监理通知单

工程名称：助残扶贫分布式光伏电站项目

编号：ZHSUP- 851-4-4-2.4

事由：关于现阶段现场施工存在质量、安全方面的相关事项

附图：

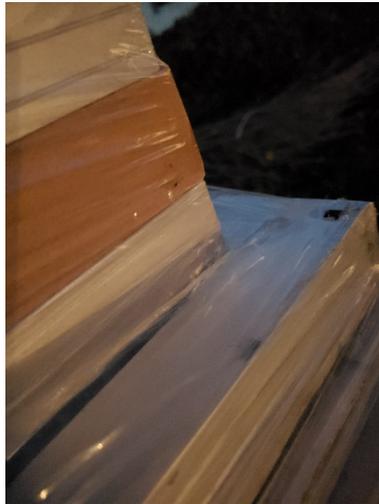
2019年3月5日我监理项目部在现场对到货组件进行检查检查过程，发现到货17片组件长途运输过程中未对组件进行有效包装，造成组件歪斜。由此可能造成组件损伤产生隐裂，影响组件发电效果等。

针对上述问题，我监理项目部要求你单位严格落实相关技术交底工作并留有记录，问题组件应进行相关检测，确认是否产生隐裂等，不合格产品不得投入使用。其他未详事项做好自查自纠，特此通知。
